S660スポーツサスペンション 市場措置【自主改善】実施のご案内

早速ではございますが、弊社が2015年から販売いたしました『S660 スポーツサスペンション』につきまして、不具合が判明しましたので、以下の通り市場措置を実施することといたしました。

後付け用品として設定した『S660 スポーツサスペンション』の自主改善実施のご案内です。

■改善箇所説明図

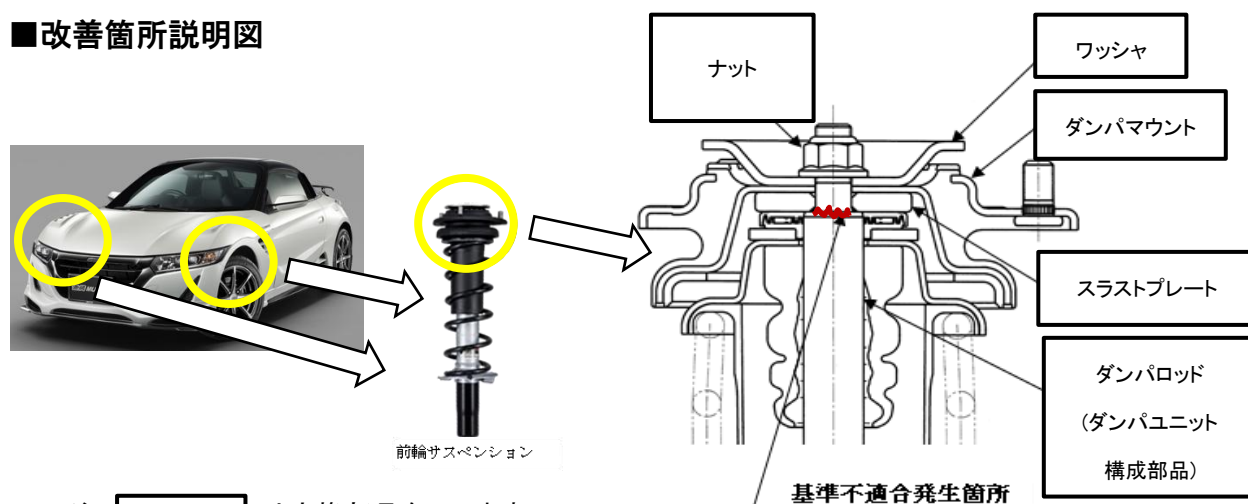
後付け用品として設定している前輪サスペンションにおいて、ダンパユニットとダンパマウントを締め付けるナットの締付け管理が不十分なため、製造ばらつきにより締結力が低いものがあります。そのため、ハンドル転舵時にダンパユニットのロッド締結部にガタが生じ、締結部近傍に過大な応力が加わり、そのまま使用を続けると、最悪の場合、当該ロッドが折損し、走行安定性を損なうおそれがあります。

全車両、前輪サスペンションのダンパユニット、ナット、ダンパマウント、スラストプレート及び周辺部品（ワッシャ等）を新品に交換し、規定トルクで締め付けいたします。
